CIRCULAR N° 1

**ACLARACIONES AL PLIEGO DE ESPECIFICACIONES
TECNICAS**

EXPEDIENTE DGN N°: 50741/2022

TIPO Y N° DE LA CONTRATACIÓN: Licitación Pública N° 01/2023

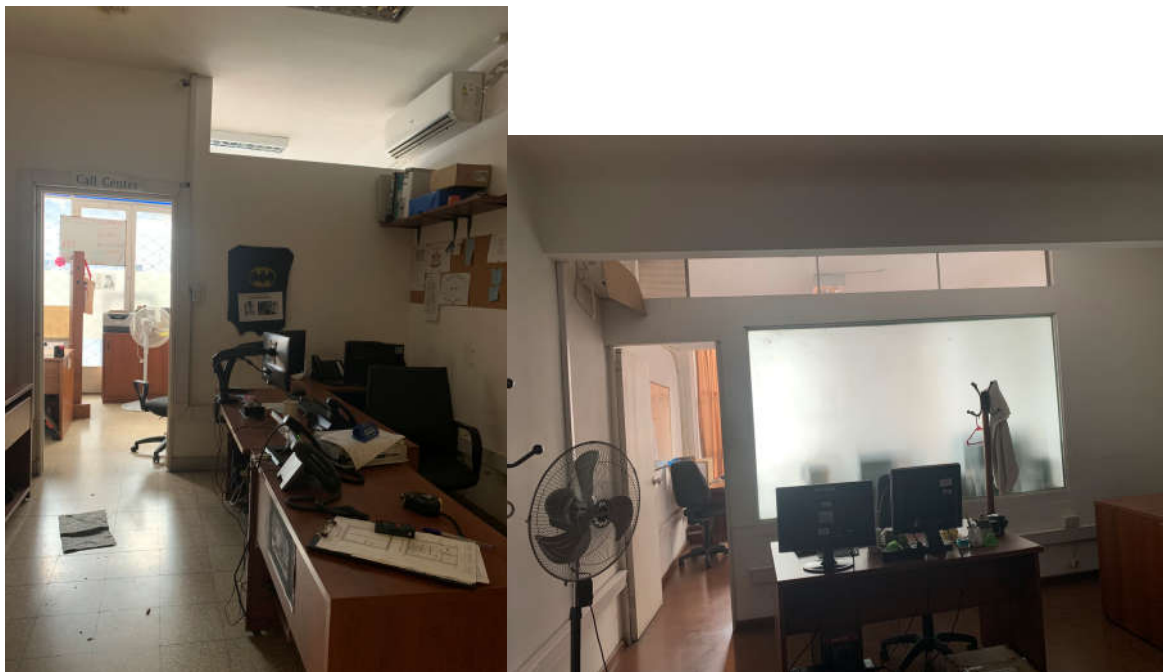
Consulta N° 2: En el ítem 2.5 del Pliego, hace referencia a la “demolición de los tabiques de cerramiento del tanque existente en azotea” para la obra de San José 374, ¿podrían enviar los planos con la ubicación del tanque para poder calcular los metros a demoler?

Respuesta N° 2: En el Anexo N° 1.17 figura la ubicación actual del tanque (sector medio de la losa de azotea plana), mientras que en el punto 2.5, apartado B, del PET, se describen los trabajos específicos a ejecutar en ese sector. Se acompañan 2 (dos) fotografías de la situación actual.
